株式会社ミスミ
日本企業体
ME 事業グループ

「【エコノミーシリーズ】 RoHS 対応 埋め込み取手 アーチ型」
仕様変更のご案内

【エコノミーシリーズ】 RoHS 対応 埋め込み取手 アーチ型

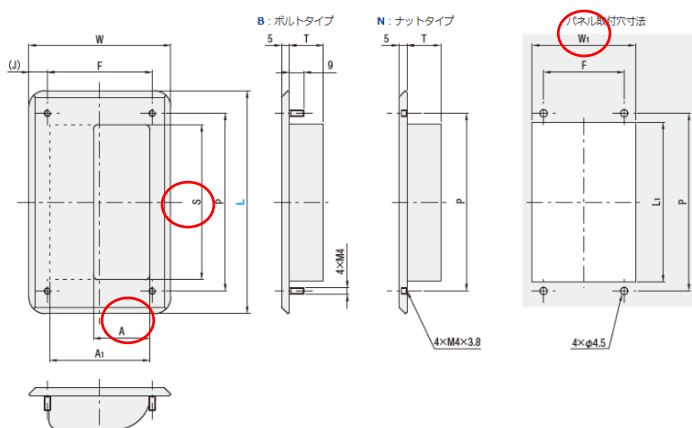
2. 仕様変更箇所

型番		タイプ選択	変更前			変更後		
			S	A	W1	S	A	W1
Type	x							
C-NUWUAN	94	B(ボルトタイプ) N(ナットタイプ)	61	25	43	58	24.5	45
	109.5		67.5	25	42	67.5	29.5	42
	138		96	35	64	96	32.5	64

カタログ表記誤りのため、現行商品から上記仕様となります。
